**SAMRÅDSREDOGÖRELSE**  
2024-06-19

**Detaljplan för del av Lugnås 15:1**  
Lugnås, Mariestads kommun

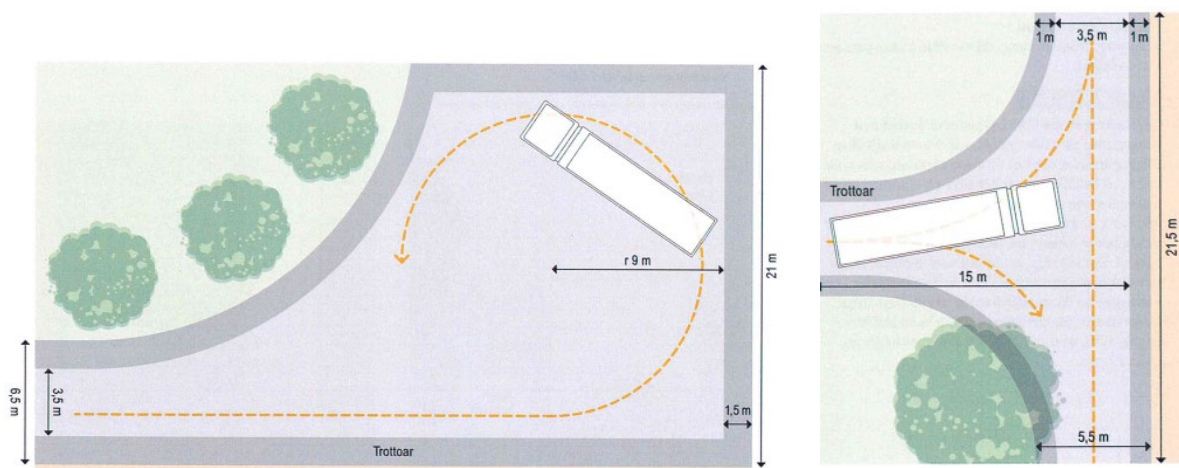
Gällande sophämtning för ovanstående vill vi framhålla följande för att uppfylla reglerna i avfallsföreskrifterna.

Behållare ska placeras så att hämtning kan ske på ett arbetsmiljösäkert sätt.  
Är där trottoar ser vi att den är sänkt vid hämtningsplatsen.

Transportvägen till hämtningsplatsen ha en fri höjd på minst 3,65 meter, ha en fri bredd på minst 3 meter samt ha en bärighet för ett fordon på 18 ton.

Vid hämtningsplatsen ska yta finnas med en bredd på minst 4,5 meter, fri längd på minst 14 meter samt ha en fri höjd på minst 5 meter.

Plankartan är justerad för att följa Avfall & Återvinning Skaraborgs anvisningar.

Planförslaget medger fastighetsnära hämtning samt för gemensamma miljöstationer.
